EXP. Nº 47152/2022

Con respecto a la Licitación Pública para la “CONSTRUCCIÓN DE INFRAESTRUCTURA DE PASEO COSTERO VILLA CONSTITUCIÓN” tramitada según Expediente Nº 47152/2022 se notifica a Ud. las siguientes respuestas a las consultas efectuadas:

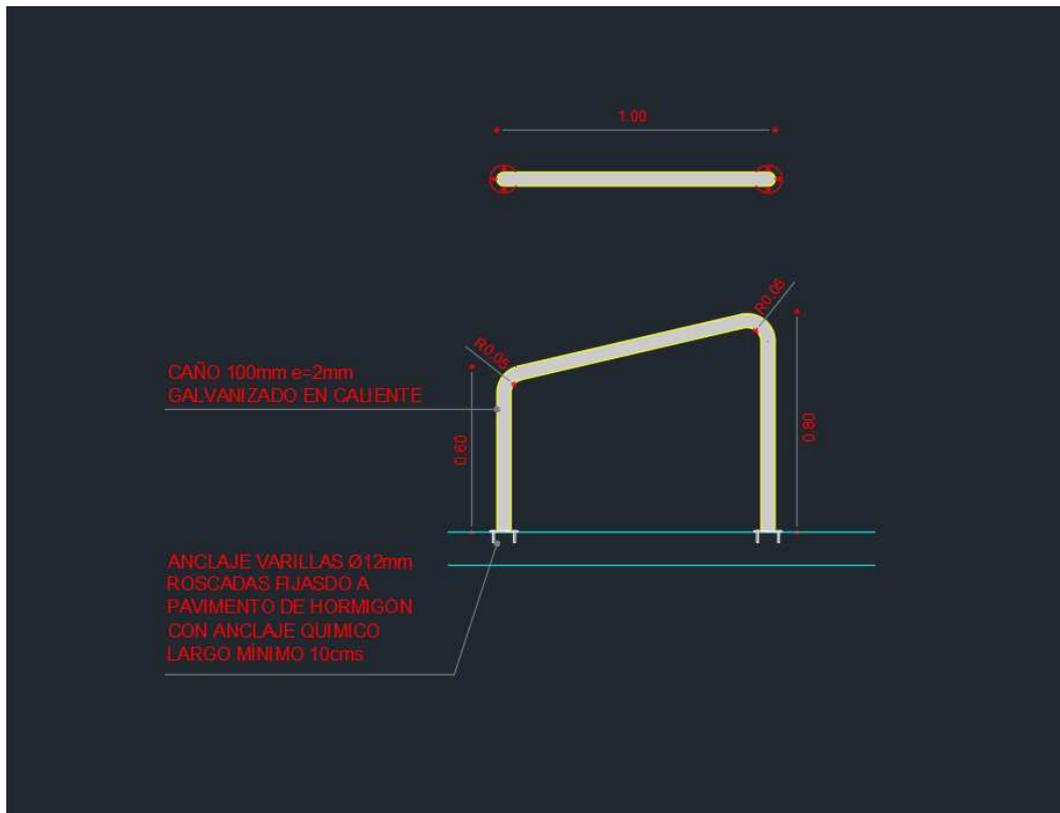
Pregunta 48: Se solicita información adicional del detalle constructivo de los bicicleteros, detalle de platina y diámetros de los bicicleteros.

Respuesta 48:

MD415

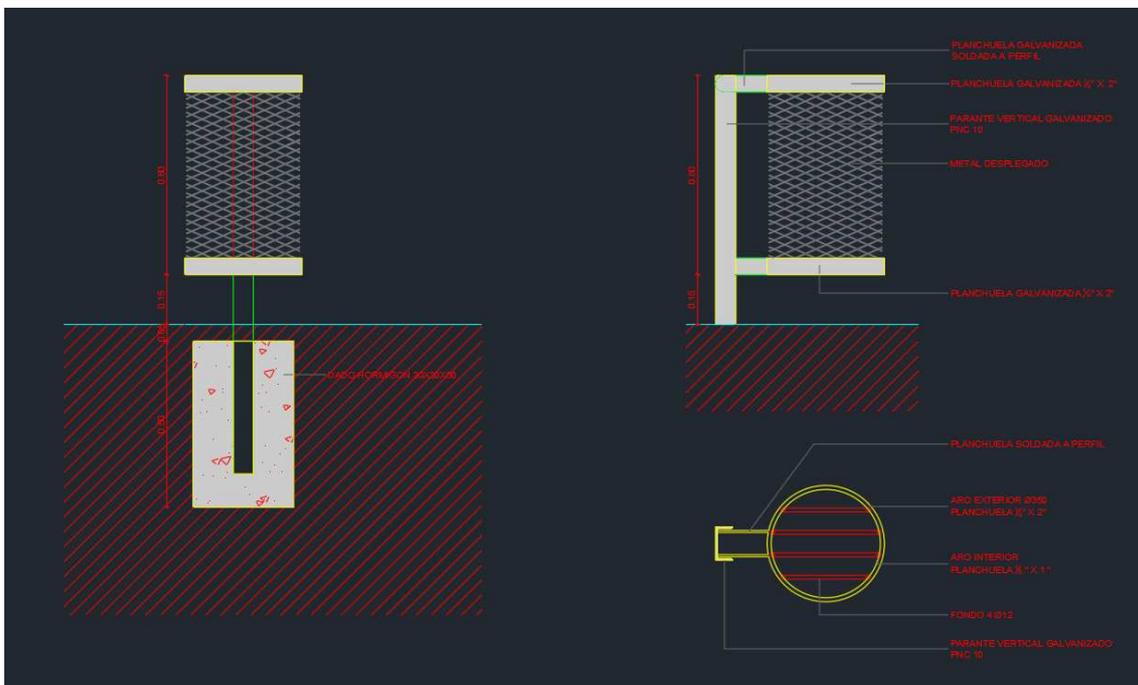
Pregunta 49: Para la construcción de las papeleras se detalla que deben ser con metal desplegado, pero no se especifica de que tipo, se pide por favor detallar el tipo de metal desplegado a utilizar.

Respuesta 49: El metal desplegado a utilizarse es

Designación	DM	dm	N	Altura	Espesor
mm	25	12	2,60	5,80	3,00
Formato	Romboidal				
Peso Kg/Mt2	10,20				
Dimensiones	1500 x 3000 mm		Art	MD415
